WBDBO bedrijfshal door spiegelsymmetrie

Advies 1711-1

Trefwoorden: Bouwbesluit 2012, NEN 6068, Industriefunctie, nieuwbouw, WBDBO, draagconstructie, spiegelsymmetrie

Figuur 1 Situatie ligging bedrijfspan ten opzichte van de erfgrans.

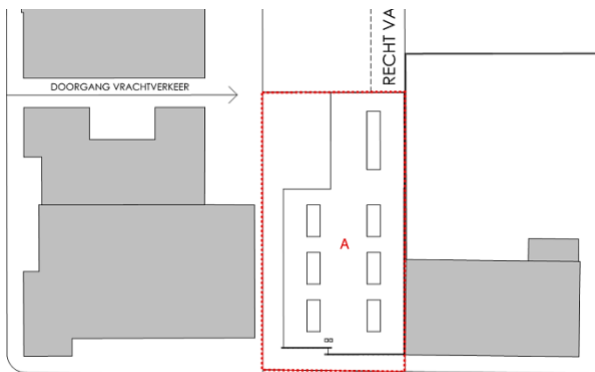
De brandweer is het hier niet mee eens en is van mening dat de gevel ook van binnen tot aan de erfgrans moet voldoen aan een voldoende brandwerendheid om uitbreiding van brand naar het naastgelegen perceel te voorkomen. Zij voelt zich hierin gesterkt door de tekst van het voorgenomen Besluit bouwwerken leefomgeving (Bbl), de opvolger van het huidige Bouwbesluit.

De brandweer stelt dat met een brandwerendheid van 60 minuten van buiten naar binnen geen invulling wordt gegeven aan het beheersbaar houden van een brand, dit is niet juist. Het beheersbaar houden van een brand staat vermeld in afdeling 2.10 van het Bouwbesluit. Artikel 2.84 lid 8 geeft het volgende aan:

De WBDBO geldt dus tussen een ruimte op eigen perceel en een ruimte op het spiegelsymmetrische perceel. Zoals reeds door diversen partijen eerder aangegeven mag dit uitgevoerd worden door de buitengevel 60 minuten brandwerend uit te voeren van buiten naar binnen en "0" minuten van binnen naar buiten. (in de praktijk zal deze "0" minuten overigens altijd meer zijn).

Door de aanvrager wordt aangegeven dat het te bouwen bouwwerk tegen / op of vlak naast de perceelsgrenzen (rode lijn) wordt gebouwd. Voor de percelen geldt dat er geen sprake is van openbaar groen wegen of water.

Hierbij wordt aangegeven dat de WBDBO van deze gevels zal worden uitgevoerd met een buitengevelbeplating met een weerstand met betrekking tot branddoorslag en -overslag van 60 minuten van buiten naar binnen. Er worden geen voorzieningen getroffen aan de (hulp)draagconstructie ten aanzien van het in stand houden van de gevels bij brand. Hierbij beroept de aanvrager zich op artikel 2.84 lid 8 ten aanzien van spiegelsymmetrie. Daarnaast is niet aangetoond dat de gevelbevestiging aan de draagconstructie een brandwerendheid bezit.

Naar de mening van het bevoegd gezag wordt hier een verkeerde invulling gegeven aan dit artikel doordat, het voorkomen van branduitbreiding niet wordt beschouwd vanuit het te bouwen bouwwerk, maar vanuit het fictieve spiegelsymmetrische 'gebouw'. Hierdoor wordt niet voldaan aan de in artikel 2.84 gegeven invulling (prestatie-eis) van één van de hoofddoelen van het Bouwbesluit, het beschermen van buurpercelen. (Het bevoegd gezag acht deze optie wel mogelijk indien er meerdere bouwwerken op hetzelfde perceel zijn gelegen).

Het Bouwbesluit 2012 is duidelijk in de wijze waarop WBDBO bepaald moet worden, namelijk vanuit het eigen te bouwen brandcompartiment naar een ander brandcompartiment (artikel 2.84 lid 1). Dus van binnen naar buiten. Zoals de toelichting van artikel 2.84 lid 8 mede aangeeft mag hierbij, om de bouwende partij niet onevenredig zwaar te belasten worden uitgegaan van spiegelsymmetrie. Naar de mening van het bevoegd gezag wordt op de wijze zoals de constructie nu wordt aangevraagd, de WBDBO volledig bij het buurperceel neergelegd en wordt het te bouwen bouwwerk nu enkel beschermd tegen brand van buitenaf. Doordat er geen voorzieningen zijn getroffen aan de constructie, zal deze bij brand voortijdig bezwijken. Dit zal leiden tot brandoverslag naar het buurperceel.

Ja, de aanvrager heeft de bepalingsmethode voor spiegelsymmetrie uit het achtste lid van artikel 2.84 naar de letter correct toegepast.

De spiegelsymmetrie voorziet in beide richtingen.
